EGZ. <u>1</u>	PROJEKT CZASOWEJ ORGANIZACJI RUCHU
---------------	------------------------------------

INWESTOR	 Powiatowy Zarząd Dróg w Wieruszowie ul. Ludwika Waryńskiego 14, 98-400 Wieruszów
TEMAT	Remont urządzenia dylatacyjnego mostu w ciągu DP 4729E nad rzeką Prosną w Wieruszowie
ADRES:	Wieruszów, ulice Wrocławska, Warszawska i Podzamcze w ciągu drogi powiatowej nr 4729E; ulice Kopernika i Cmentarna w ciągu drogi DP4731E ulica Bolesławiecka w ciągu DP 4714E, drogi wojewódzkie nr 450- ulica Kuźnicka oraz DW 482.
PRACOWNIA	 Usługi Projektowe i Nadzoru Andrzej Mrugała Osiedle Kopa 2/10, 63-600 Kępno Tel. +48 576 611 886 mail.: d-mrugala11@wp.pl
OPRACOWANO	Kępno, kwiecień 2026 r.

Projekt czasowej organizacji ruchu na drodze powiatowej 4729E w miejscowości Wieruszów przy remoncie urządzenia dylatacyjnego

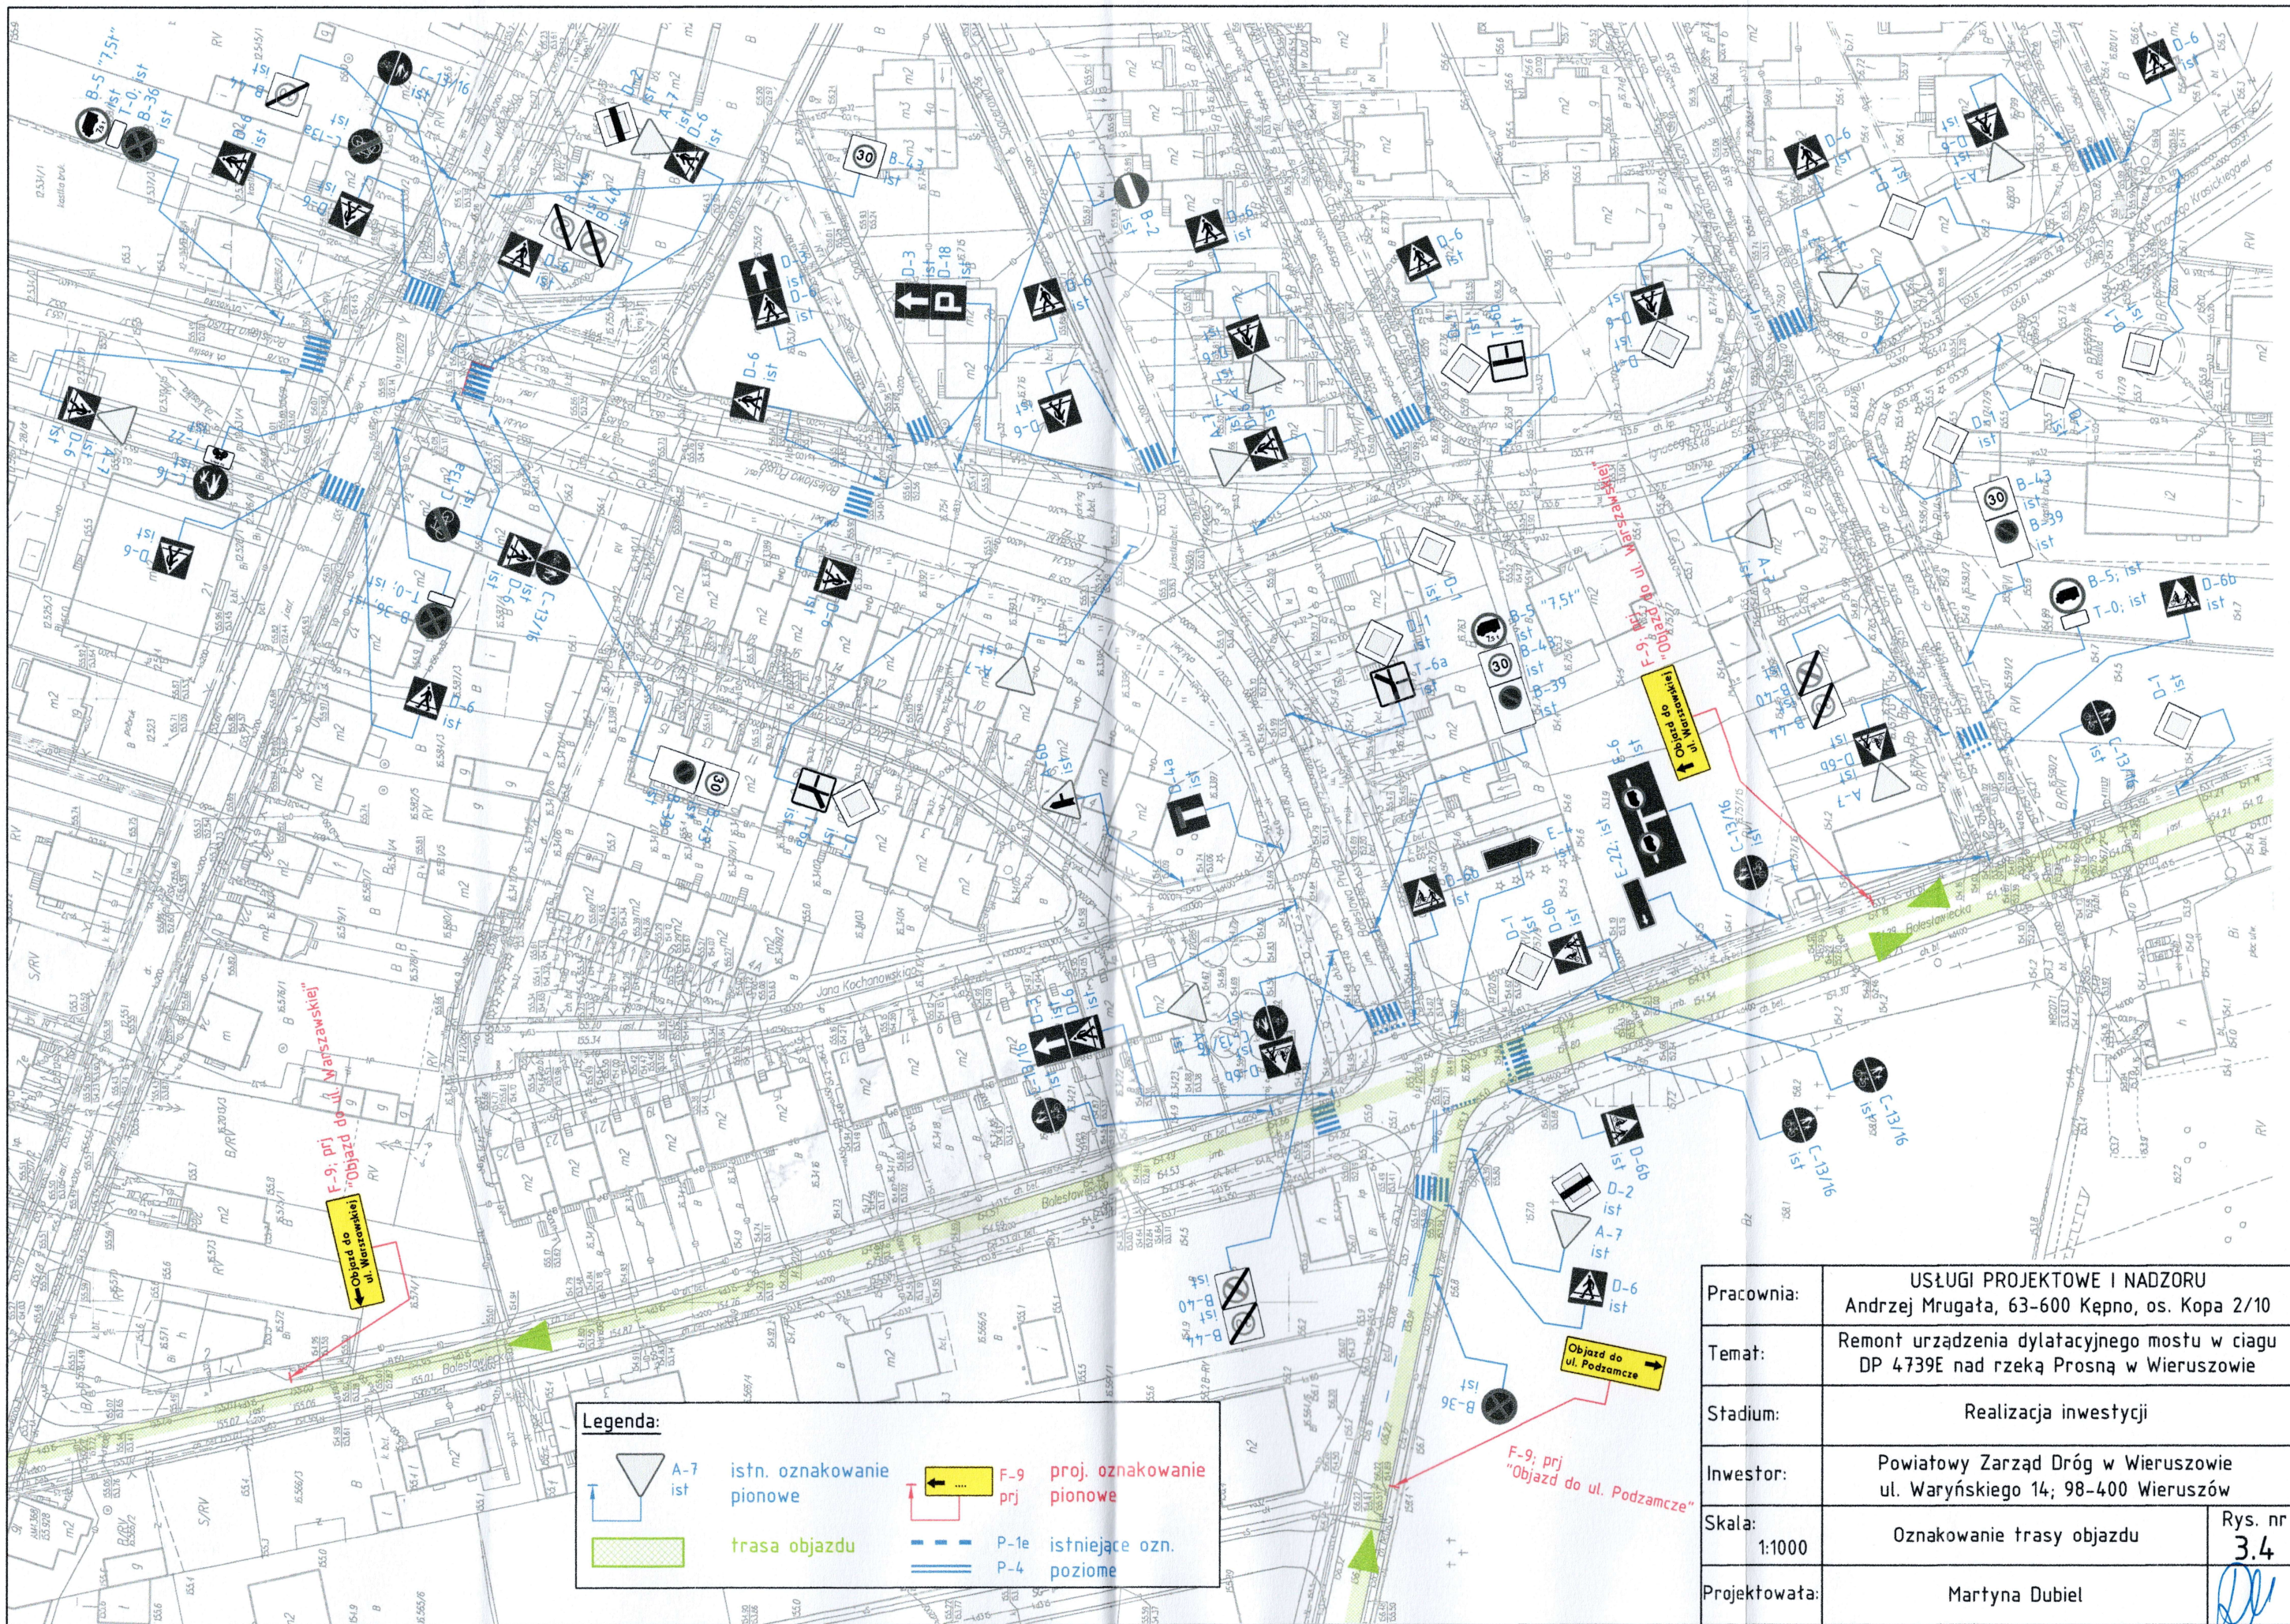
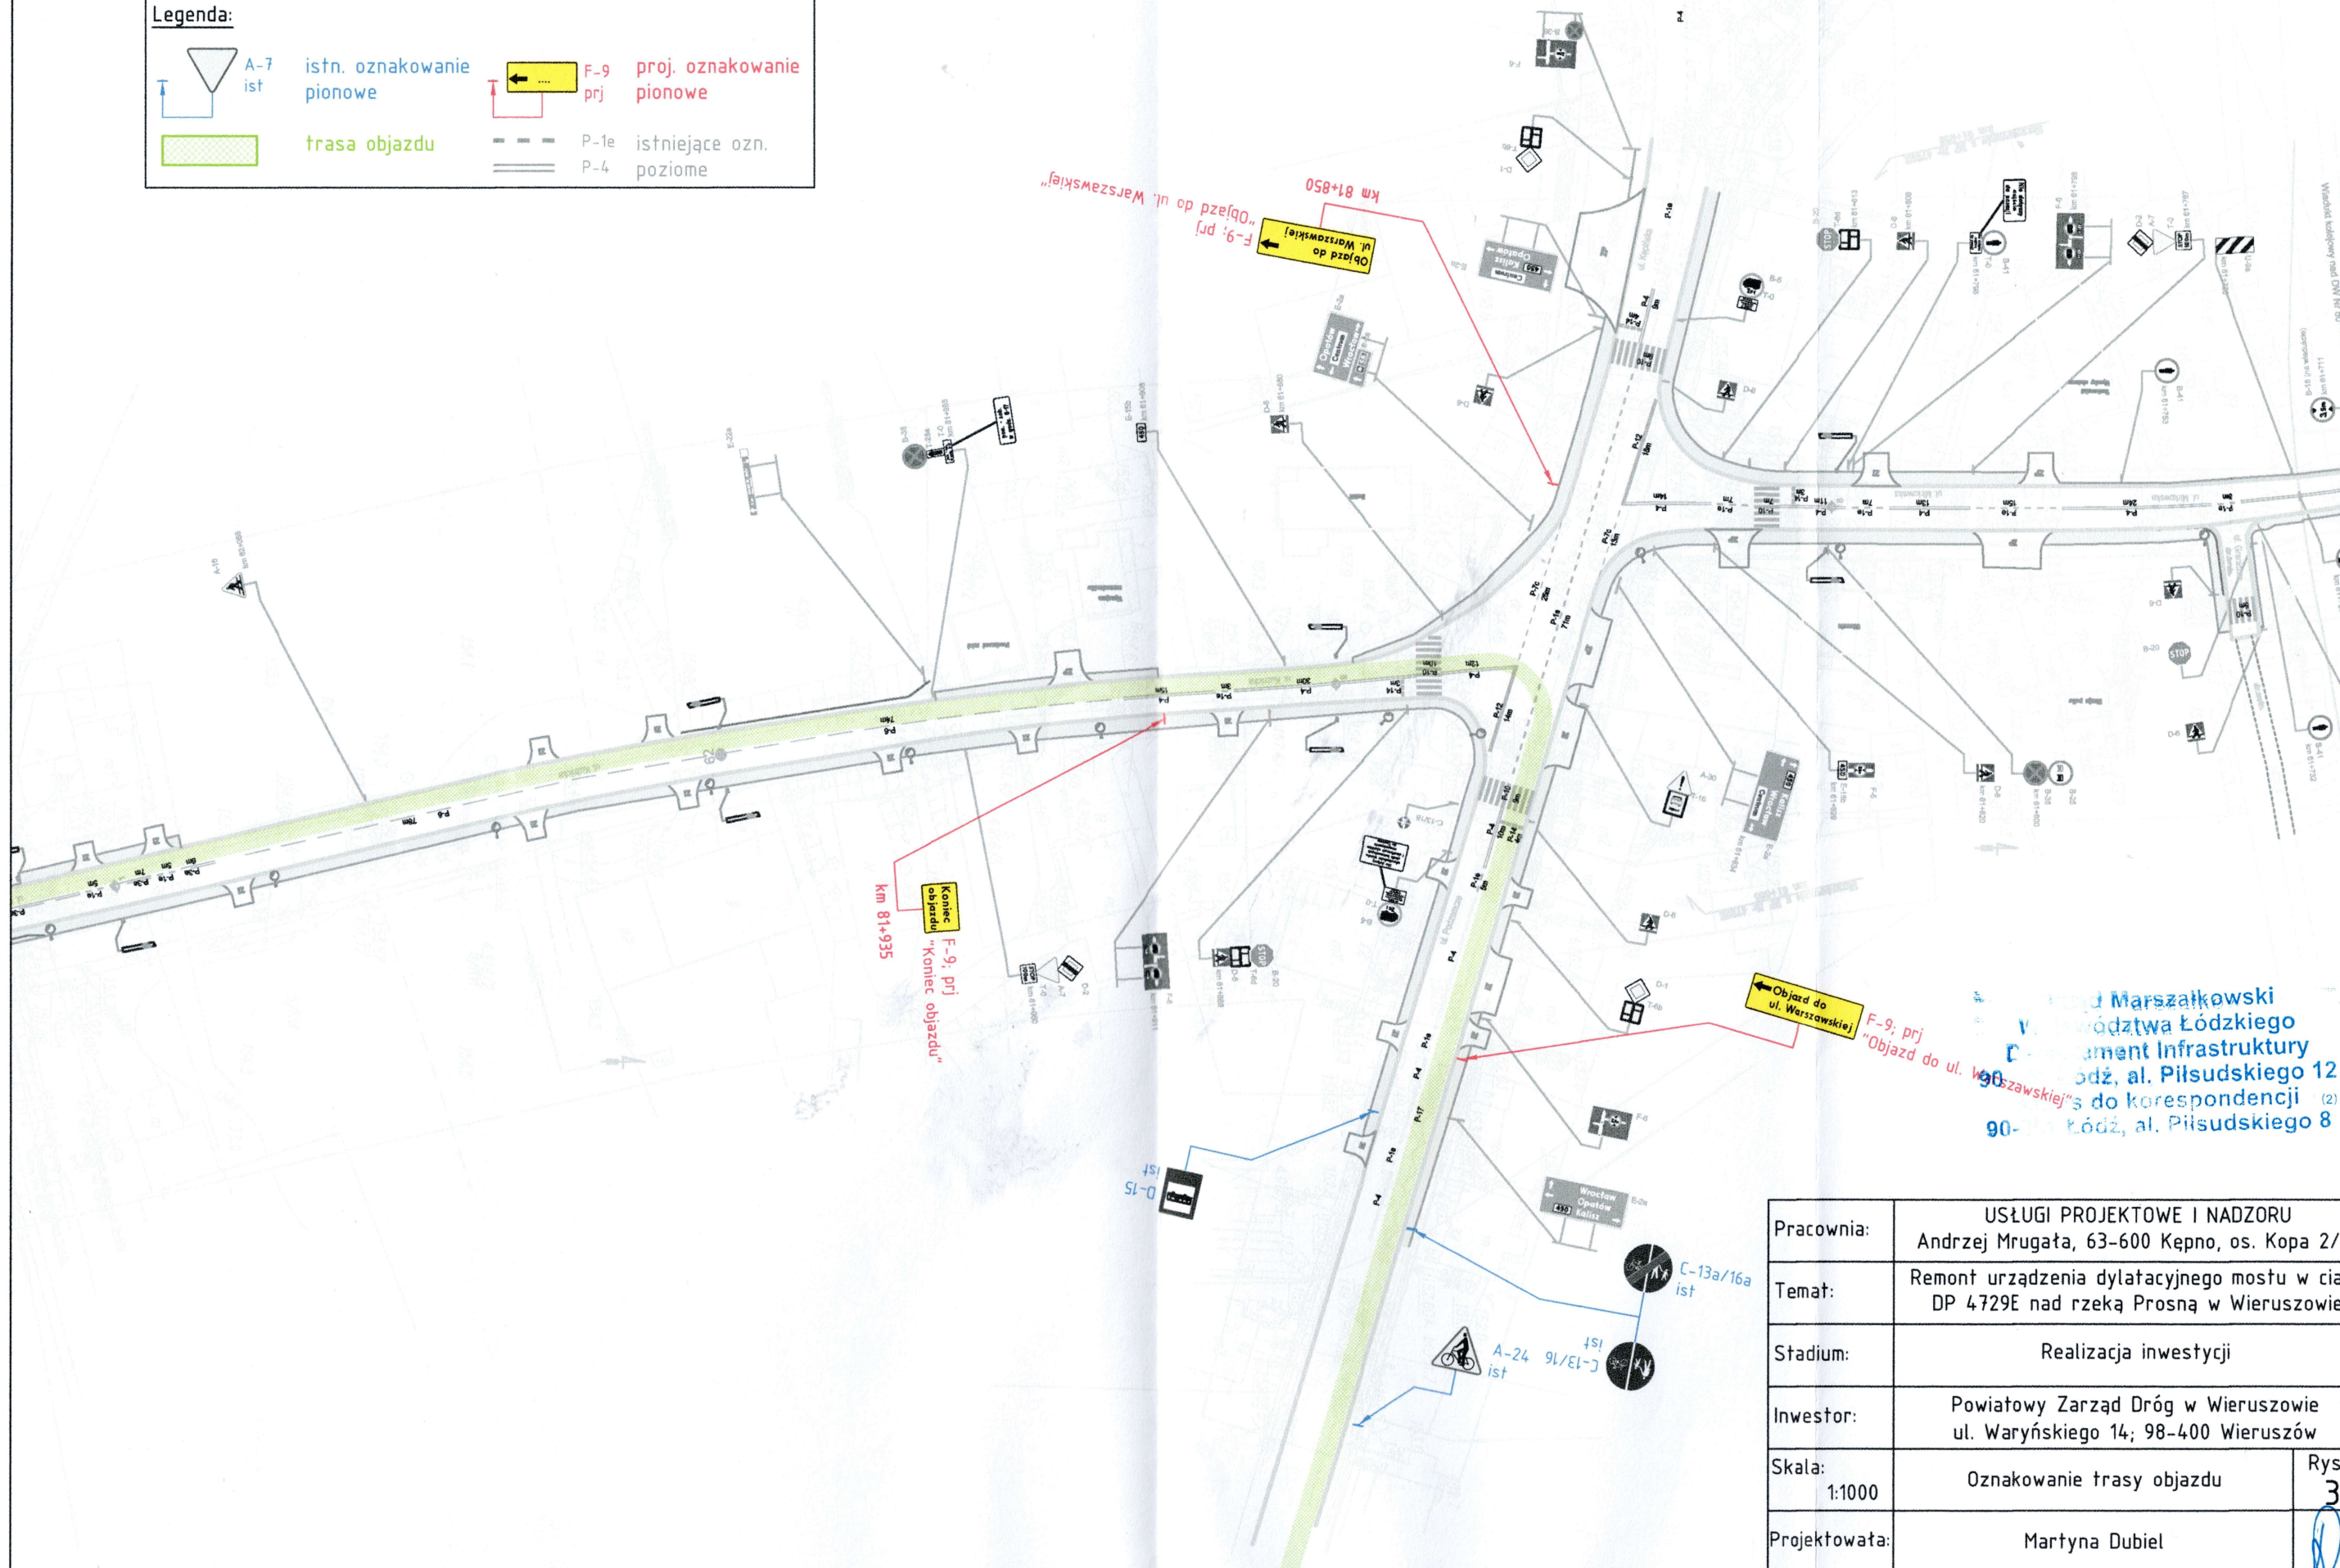
- projektowane znaki F-9 należy umieścić z zachowaniem co najmniej 10 m odległości od znaków istniejących na drogach o dopuszczalnej prędkości do 60 km/h oraz co najmniej 20 m odległości od znaków istniejących na drogach o dopuszczalnej prędkości powyżej 60 km/h.

Określić pikietaż dla wprowadzanych znaków czasowej organizacji ruchu.

- Projekt i jego zakres dostosować do aktualnego kilometrażu drogi - <https://zdw.lodz.lp-portal.pl/>.
- Do projektu dołączyć kopię opinii Komendanta Wojewódzkiego Policji oraz pozostałych zarządców dróg. (Patrz strona zdw.lodz.pl w zakładce „Co załatwisz?” – „Zmiana organizacji ruchu”.

- Lokalizacje projektowanego oznakowania oraz urządzeń bezpieczeństwa ruchu nie mogą kolidować z istniejącym oznakowaniem i powodować jego zasłonięcia i nieczytelności dla kierujących uczestników ruchu drogowego.
